改善箇所説明図

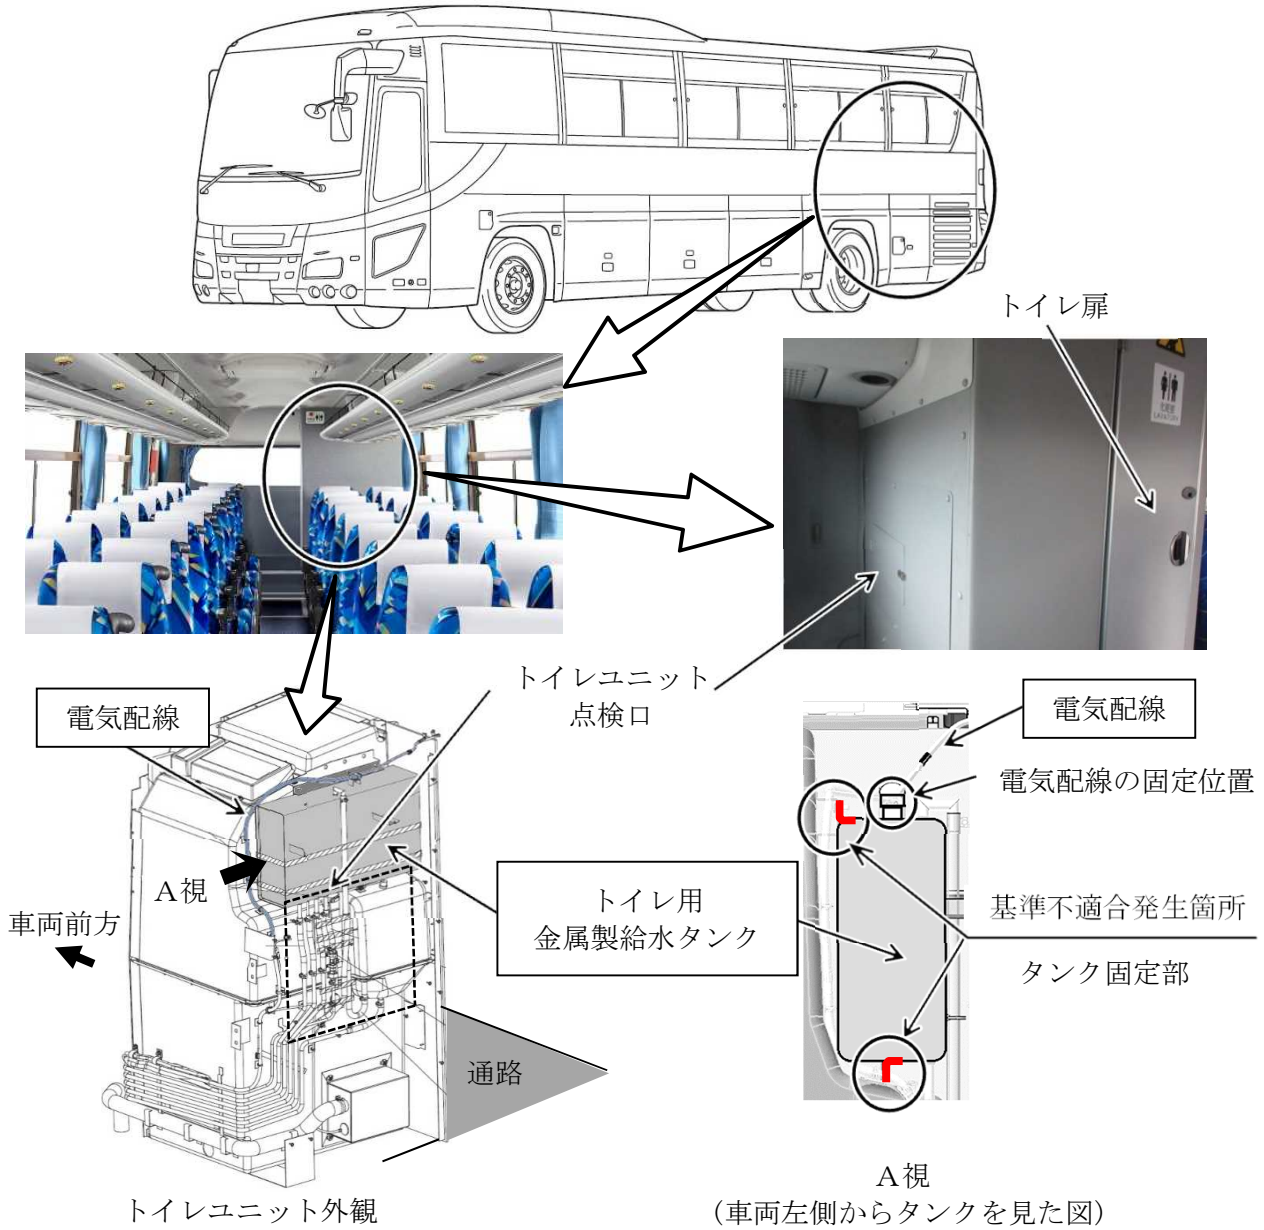
大型バスのトイレ用金属製給水タンクにおいて、タンク固定部の強度が不足しているため、固定部が損傷してタンクが脱落することがある。そのため、タンクに固定されているトイレ用電気配線が損傷して、火災に至るおそれがある。

- 改善の内容**
- ①全車両、給水タンクを固定ベルトで固定する。
 - ②全車両、トイレ用電気配線の損傷有無を点検し、固定位置と配索を変更する。
なお、配線が損傷している場合には補修する。
